OSSERVAZIONI IN RELAZIONE ALLA SICUREZZA, ALL'INQUINAMENTO MARINO ED AI DANNI ALL'ECOSISTEMA DELL'IMPIANTO INDUSTRIALE DENOMINATO GOLAR TUNDRA A SEGUITO EVENTUALE RIPOSIZIONAMENTO OFFSHORE NELLA RADA DI SAVONA-VADO

In relazione alla procedura di VIA relativa al riposizionamento dell'unità FSRU Alto Tirreno da porre alla fonda nel golfo di Savona-Vado Ligure, vorrei presentare a codesta Commissione le seguenti osservazioni in relazione alla sicurezza ed all'impatto ambientale dell'impianto industriale oggetto della procedura:

Figura 13: limiti di riempimento standard per navi LNG

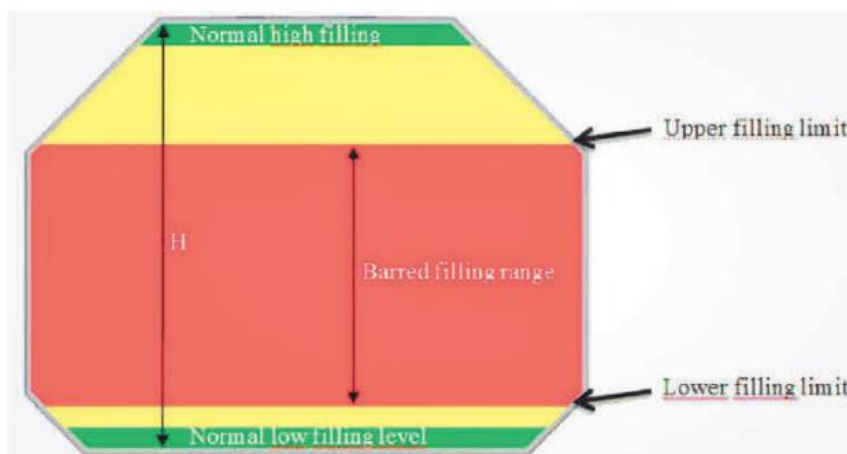
- Considerato che le FSRU devono sottostare a restrittive norme e normative internazionali è in grado Snam, o chi per essa, di dimostrare l'ottenuta certificazione DNV-GL necessaria per posizionare l'impianto industriale offshore? (al momento, allo scrivente, risulta essere presente solo la certificazione di classe di appartenenza dell'impianto (nave con scafo in acciaio) ma non quella che ne permetterebbe il posizionamento come rigassificatore offshore)

- Ha Snam ottenuto il benestare del detentore del brevetto dei serbatoi gas (Gaztransport & Technigaz) Modello GTT MKIII (obsoleto) per l'utilizzo dell'impianto industriale offshore come da Snam stessa annunciato?
